改善箇所説明図

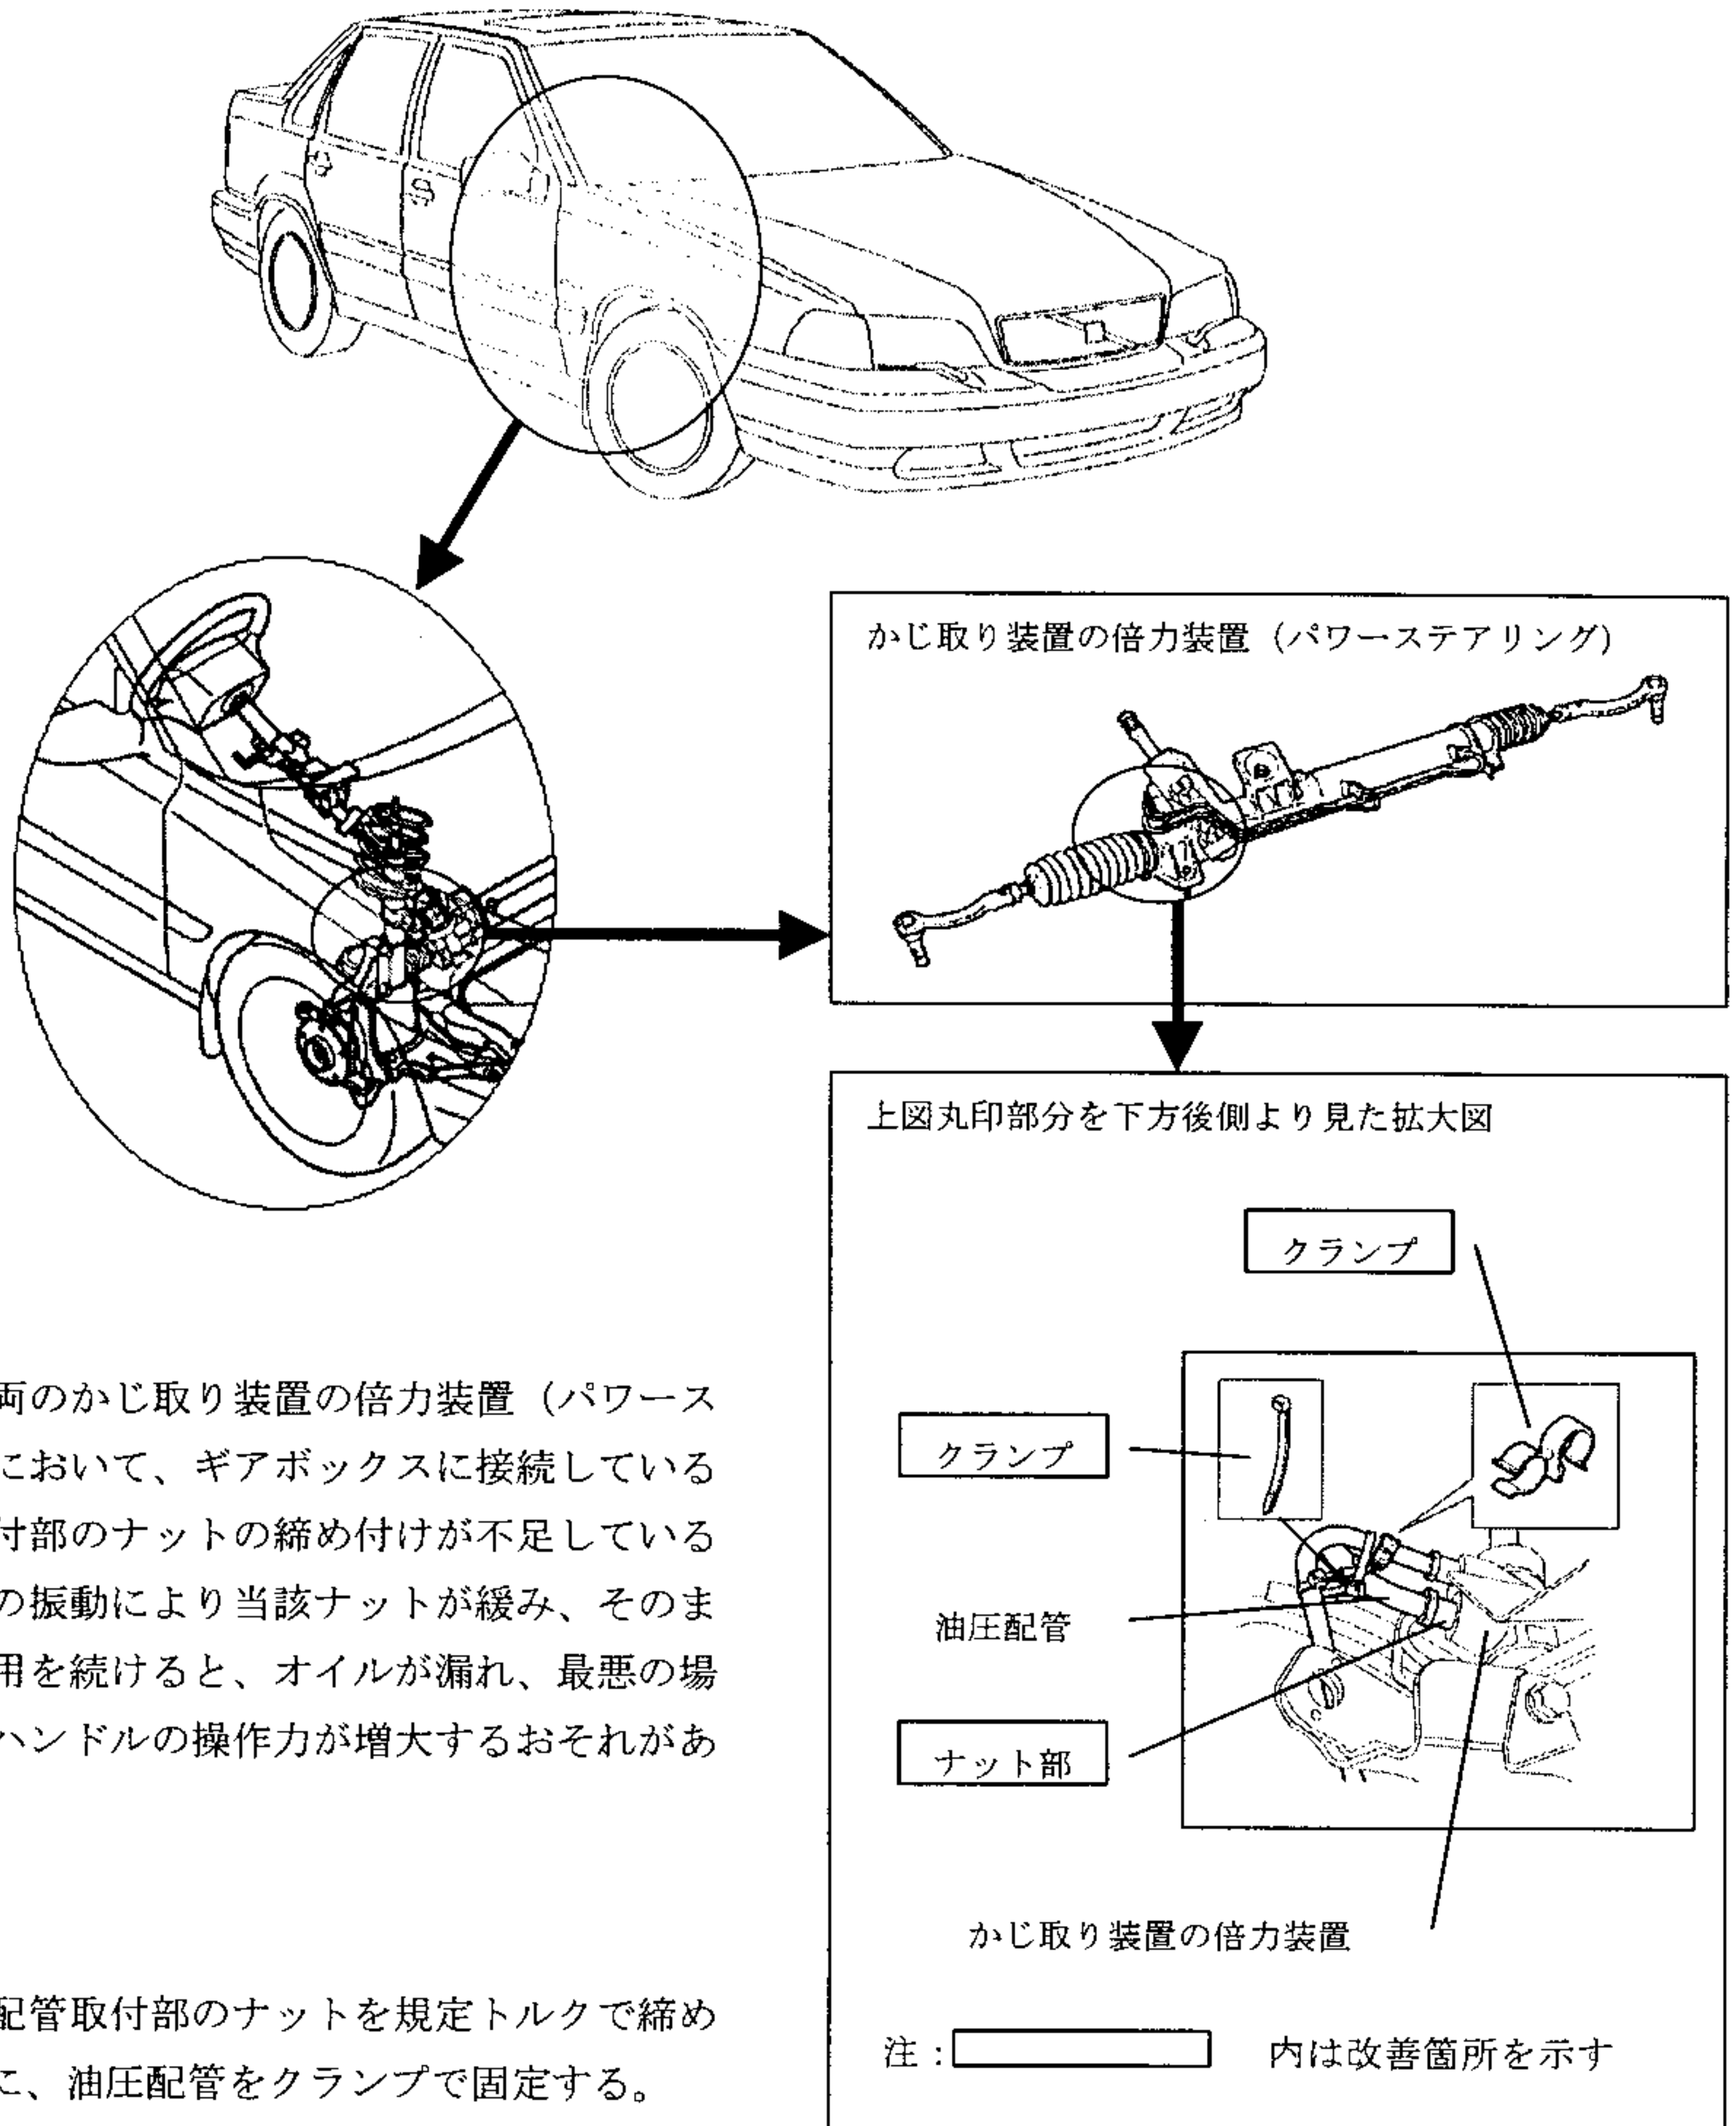
右ハンドル車両のかじ取り装置の倍力装置（パワーステアリング）において、ギアボックスに接続している油圧配管の取付部のナットの締め付けが不足しているため、原動機の振動により当該ナットが緩み、そのままの状態で使用を続けると、オイルが漏れ、最悪の場合、かじ取りハンドルの操作力が増大するおそれがある。

全車両、油圧配管取付部のナットを規定トルクで締めつけるとともに、油圧配管をクランプで固定する。

左ドアヒンジ取り付け部（Aピラー）付近に緑ペイントを塗布する。
